Доработка ККТ ОРИОН-100Ф вер. 03 (принтер с оранжевым шлейфом) для применения в высоконагруженных точках продаж

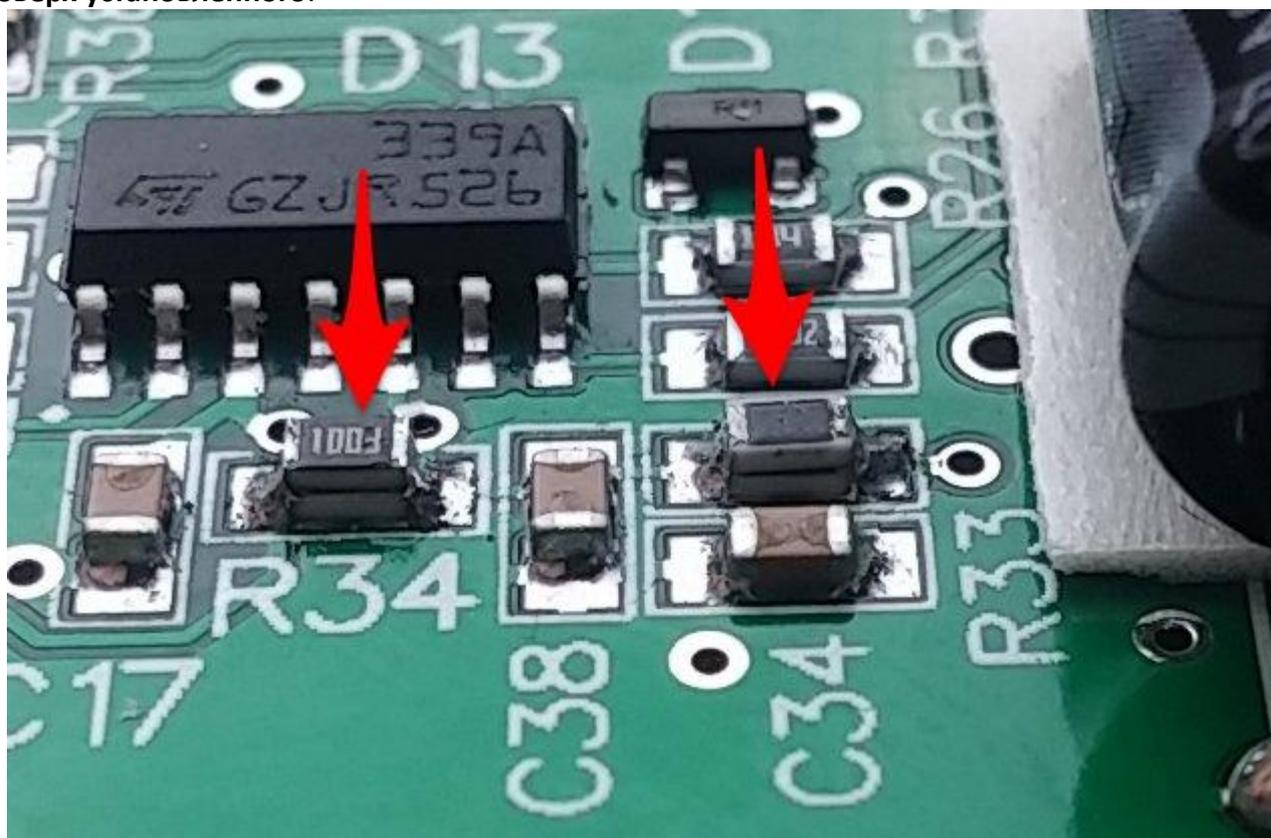
При применении ККТ «ОРИОН-100Ф» в точках продаж с большим количеством продаж (3 и более чеков в минуту) может возникать ошибка "перегрев принтера" (ошибка 05).

Для увеличения количества чеков, распечатываемых "один за другим", можно повысить порог срабатывания цепи защиты с помощью следующей доработки:

1. Снизить сопротивление резистора R33 платы блока управления до 15,4 кОм путем замены на резистор соответствующего номинала, либо напайкой резистора сопротивлением 33кОм поверх установленного.

2. Снизить сопротивление резистора R34 платы блока управления до 56 кОм путем заменой на резистор соответствующего номинала, либо напайкой резистора 100 или 120 кОм поверх установленного:
